Modulo per la presentazione delle osservazioni per i piani/programmi/progetti sottoposti a procedimenti di valutazione ambientale di competenza statale

ID: Codice procedura (ID_VIP/ID_MATTM):10844

Impianto per la produzione di energia elettrica da fonte eolica, costituito da 6 aerogeneratori della potenza complessiva di 37,2 MW, un sistema di accumulo da 25 MW e relative opere connesse in località "Rempillo" nel comune di Pitigliano (GR).

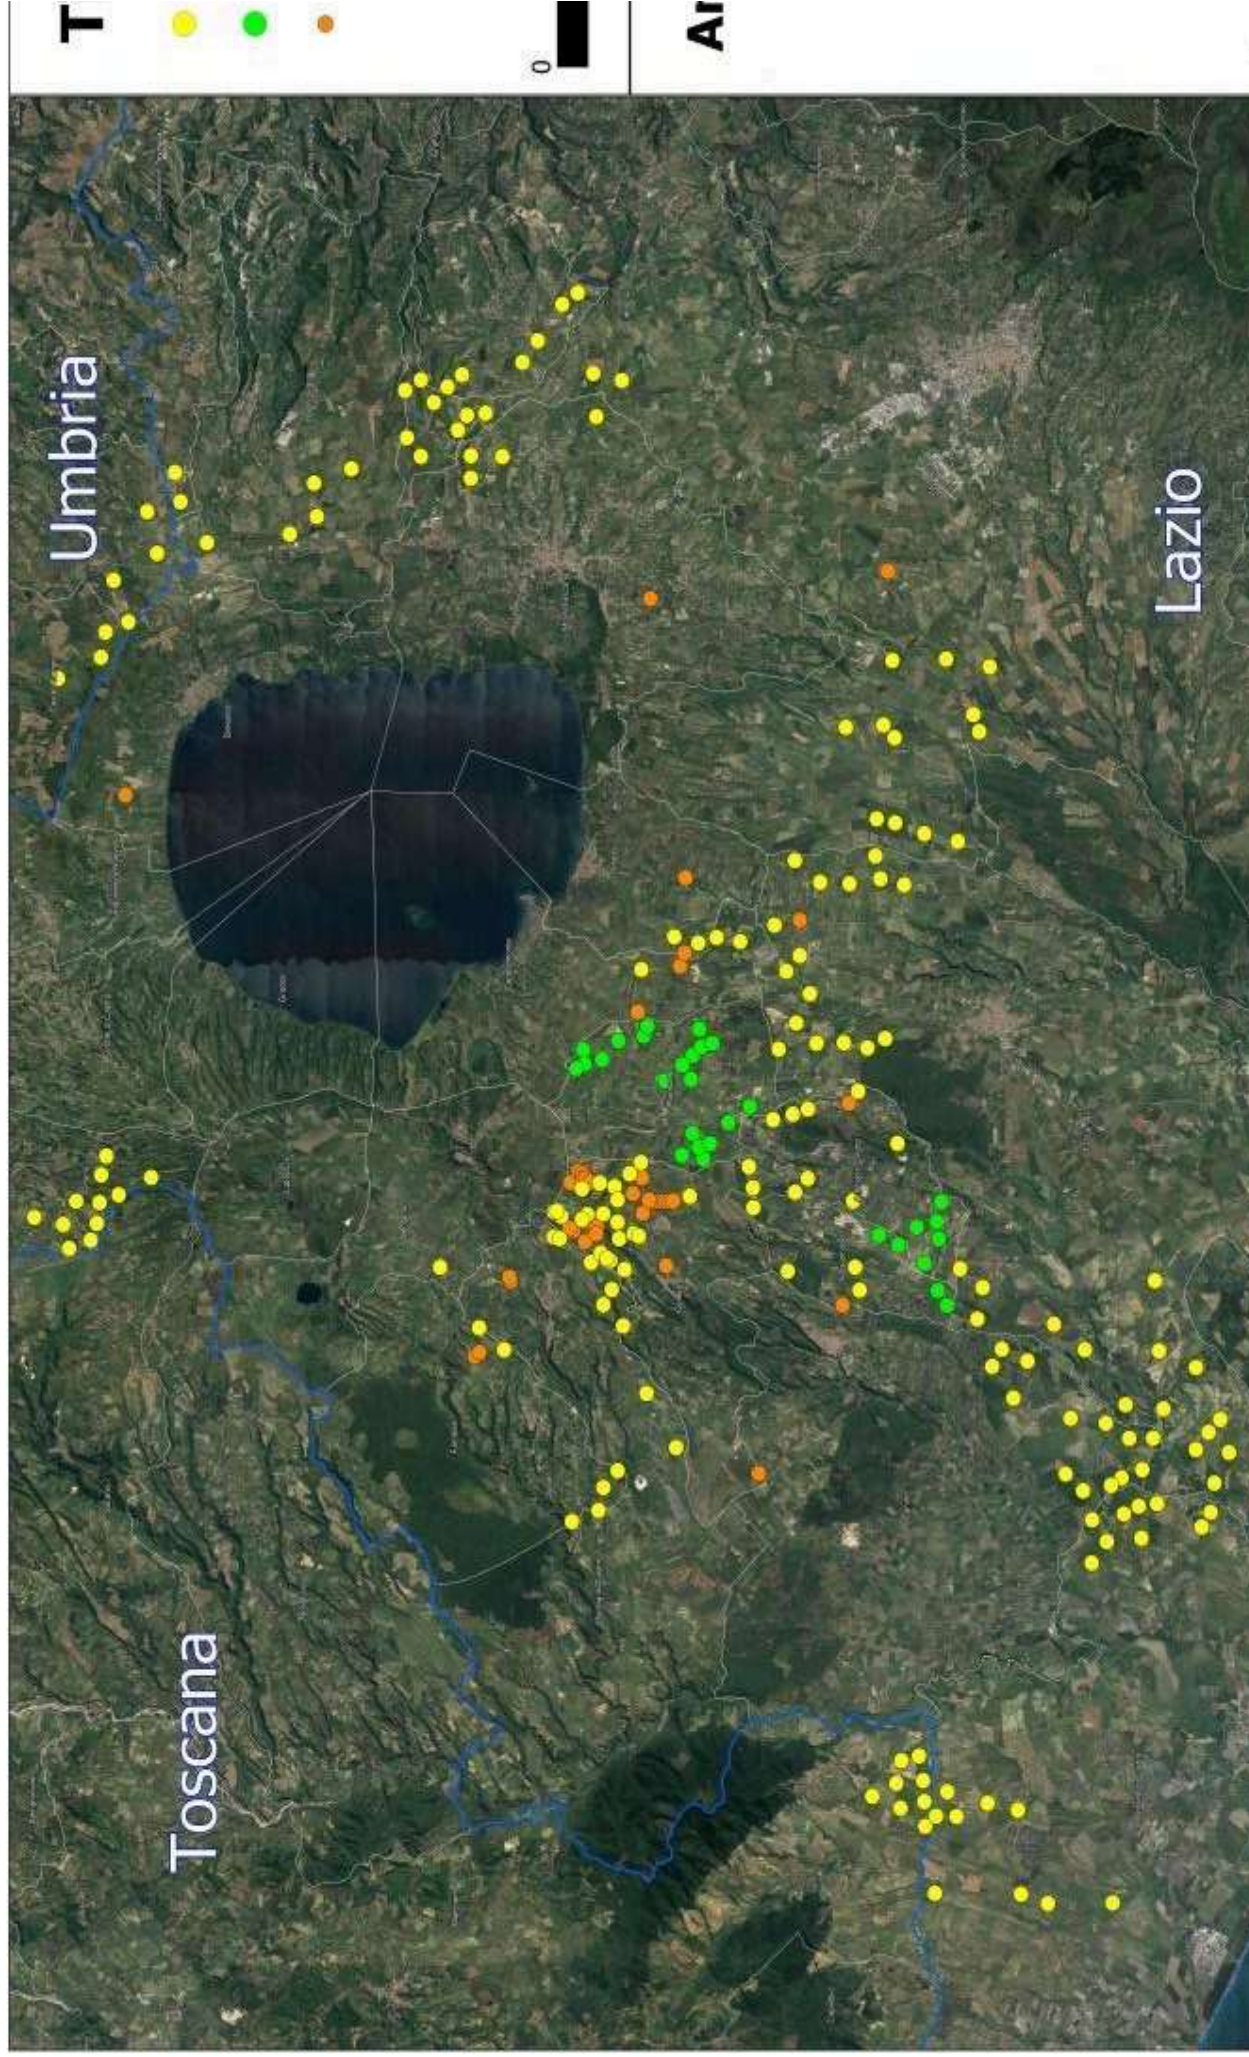
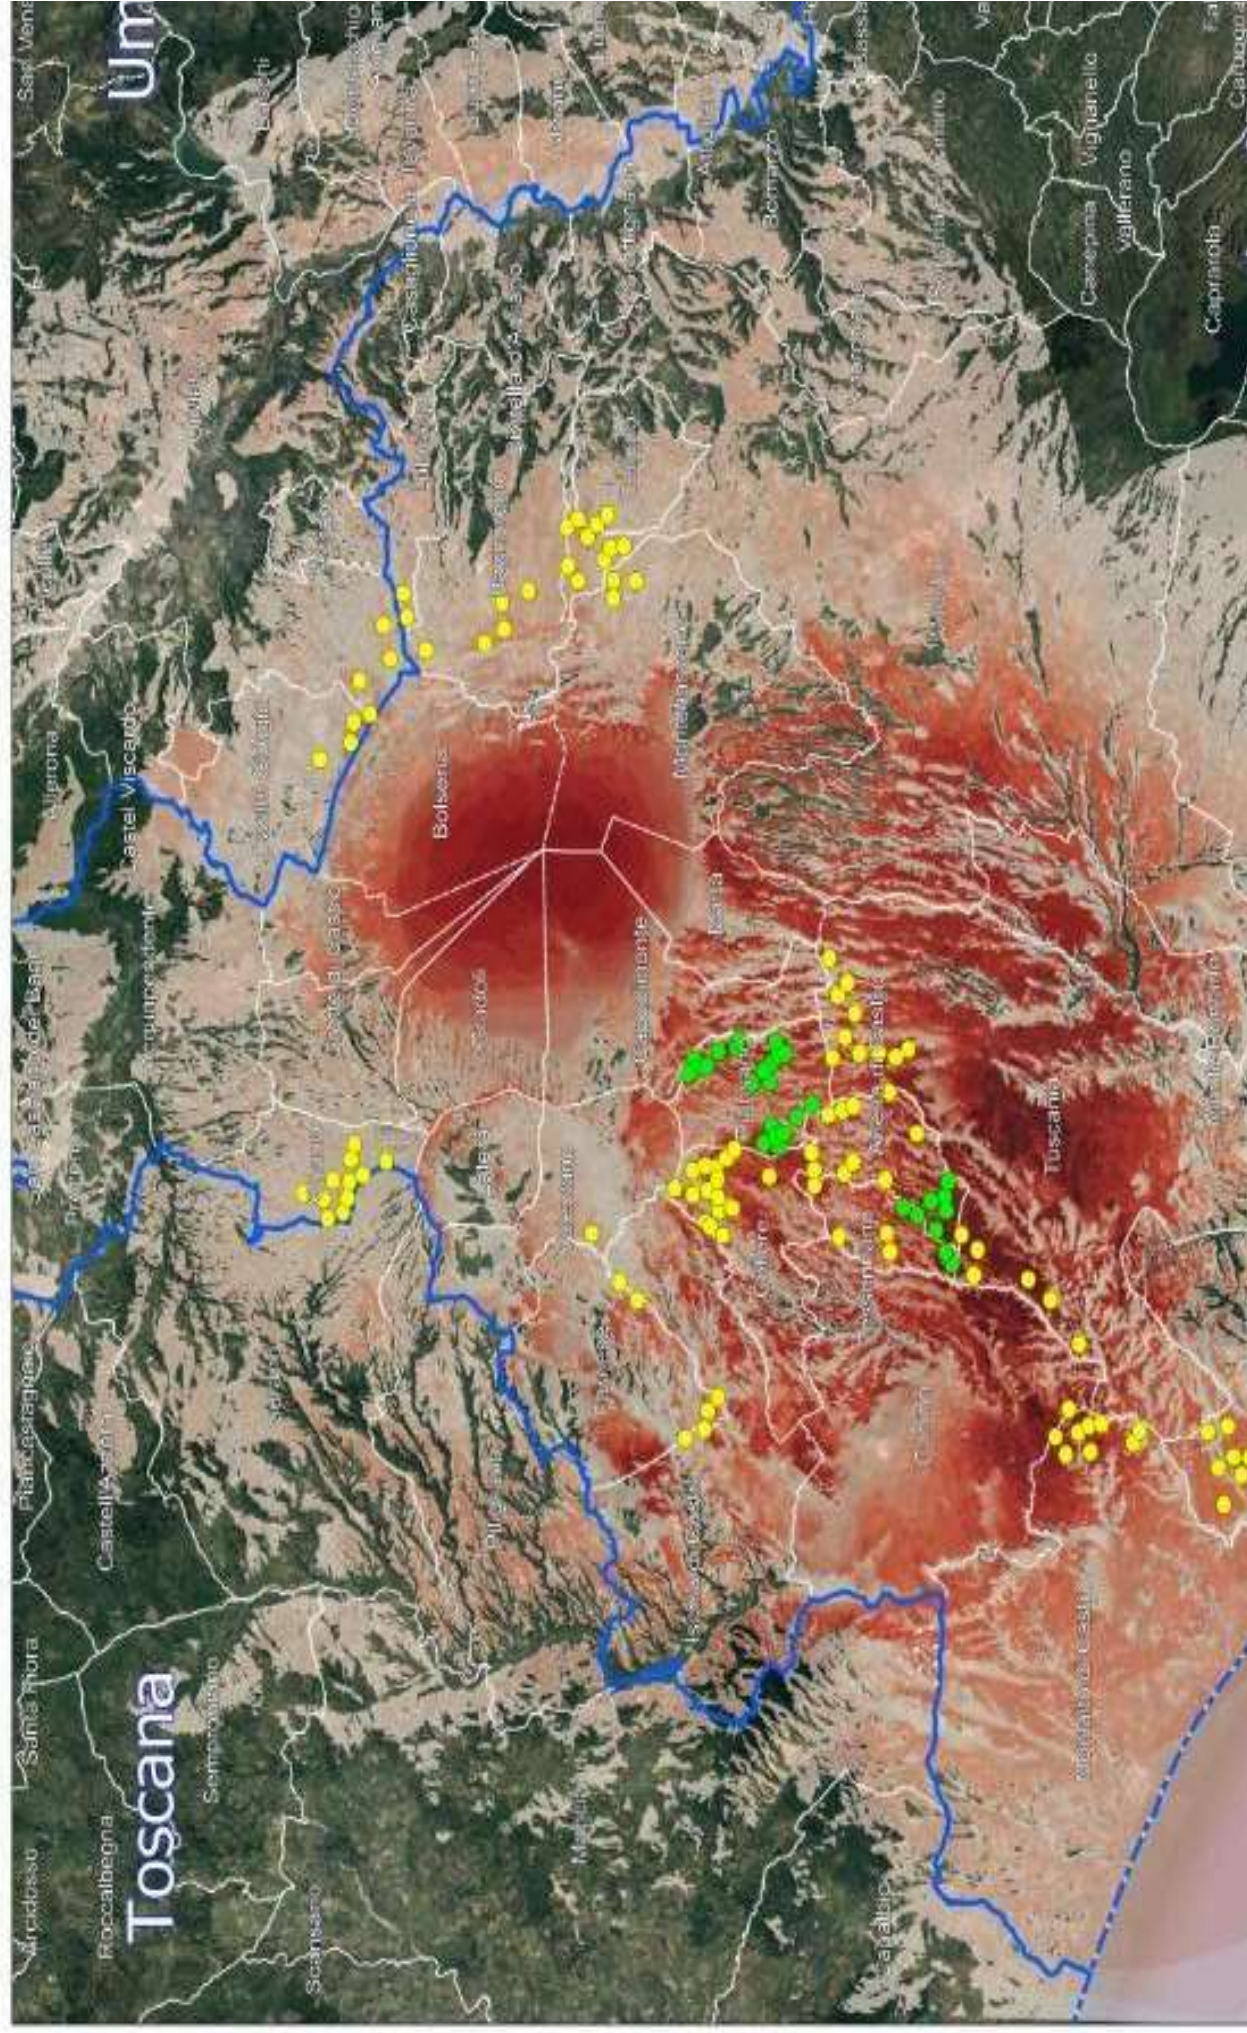
Inoltre la proponente ha presentato uno studio preliminare che determina un rischio medio di interferenza con la zona archeologica. La relazione archeologica presentata al Ministero, descrive a grandi linee la presenza umana nella zona per un lunghissimo periodo (almeno 30 secoli), ma considerando le evidenze archeologiche sparse per tutta l'area prospiciente il cantiere, si deve ritenere assolutamente arbitraria la classificazione di rischio medio.

- frammenti romani in località IL VOLTONCINO
- Abitato dell'età del bronzo in località CAMPETUZZI
- Tombe a fossa in località CASALE GRASCIA.
- Necropoli di tombe in località RIMPANTONE.
- Località PANTANO AI COLLI, Evidenze del bronzo recente
- Località Pantano AL TOSTONE, numerosi ex voto, scavati da Amagiani nel 1982 per i Beni Archeologici Toscani
- la vicina Necropoli e VIA CAVA DEL GRADONE
- VIA CAVA DI SAN LORENZO

Queste evidenze sparse su tutta l'area prospiciente il cantiere, a poca distanza l'una dall'altra, deve far ritenere la zona come ad elevatissimo rischio archeologico. Inoltre abbiamo limitato l'elenco dei rilievi archeologici strettamente all'area del cantiere che confina a sud con la SELVA DEL LAMONE, nella cui estremità orientale si trovano i resti fortificati di un avamposto militare etrusco chiamato ROFALCO, a nord dal paese e centro storico di Pitigliano, con conosciute frequentazioni da epoche neolitiche e poi etrusche. Tutto il territorio va inteso come continuum storicamente e fisicamente dal Bronzo Antico in poi. Oltretutto è certo il passaggio dell'antica Via Clodia in località LA DOGANA, all'interno del progetto.
